**Avis délibéré**

**sur le projet de création d'un parc photovoltaïque au lieu-dit  
Pied de la Chèvre sur la commune de Ginasservis (83)**

**N° MRAe  
2022APPACA23/3109**

Figure 2: localisation de l'ancienne ISDI (en jaune). Source : étude d'impact.

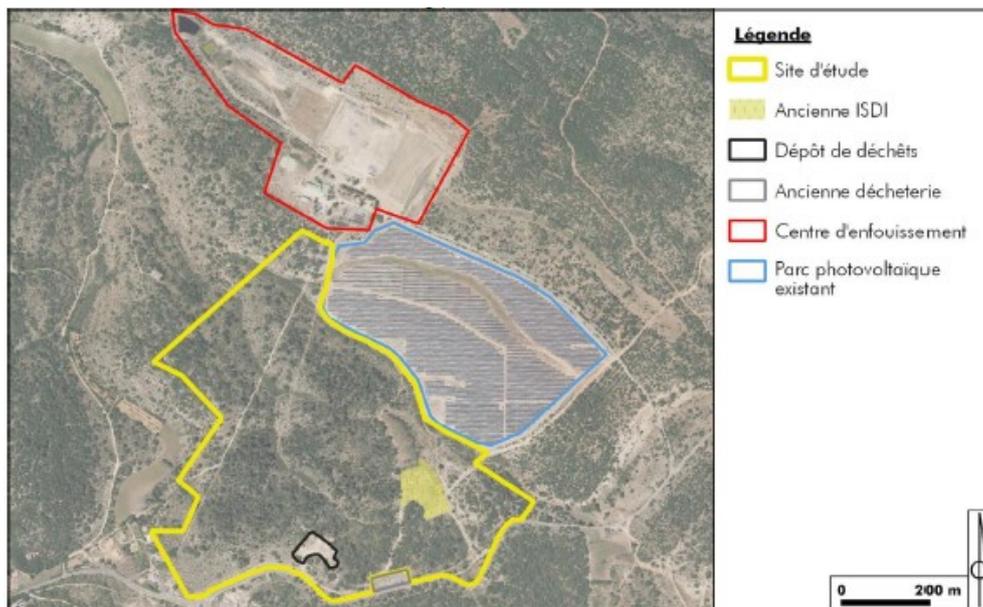
En réponse à l'arrêté préfectoral en date du 10 janvier 2017 de mise en demeure de régulariser la situation administrative de l'ancienne décharge (ISDI), la commune a transmis un mémoire de cessation d'activités le 1<sup>er</sup> décembre 2017. Ce mémoire exposait les travaux envisagés pour la mise en sécurité (évacuation des déchets dangereux vers des filières agréées - huile, déchets d'équipements électriques et électroniques - et de pneumatiques notamment) et la remise en état (évacuation des déchets végétaux, bois, souches... vers un centre de broyage/compostage pour valorisation, nettoyage du site pour supprimer tous les déchets grossiers inesthétiques encore présents, nivelage de la plateforme sommitale et du talus périphérique oriental (enherbement et plantations) ayant pour objectif de faciliter l'insertion paysagère finale de cette ancienne ISDI au sein de son environnement notamment.

Selon l'annexe 3 de l'étude d'impact, il ressort d'une visite de l'inspection des installations classées réalisée le 23 novembre 2020 que la mise en œuvre des travaux liés à la cessation d'activités de l'ISDI sur laquelle le projet s'insère en partie, n'est pas achevée<sup>5</sup>. Le dossier indique : « *bien que la maîtrise d'ouvrage de la réhabilitation du terrain relève de la compétence de la mairie, TotalEnergies participera financièrement à cette réhabilitation. Ainsi, le projet photovoltaïque aura un double intérêt de nettoyage et remise en état d'un site dégradé, mais également de production d'électricité locale et renouvelable* ».

Le maître d'ouvrage n'évalue pas les incidences de ces travaux sur l'environnement, alors qu'en tant qu'opération nécessaire à la réalisation du projet, ils en font partie intégrante (cf. article L122-1 III CE<sup>6</sup>) et ne propose pas de mesures pour les éviter, les réduire ou les compenser.

**La MRAe recommande de compléter l'étude d'impact en précisant les effets des travaux préalables de mise en sécurité et de remise en état du site et les effets du raccordement à l'antenne du poste source de Ginasservis, et de prévoir, le cas échéant, des mesures d'évitement, de réduction ou de compensation adaptées.**
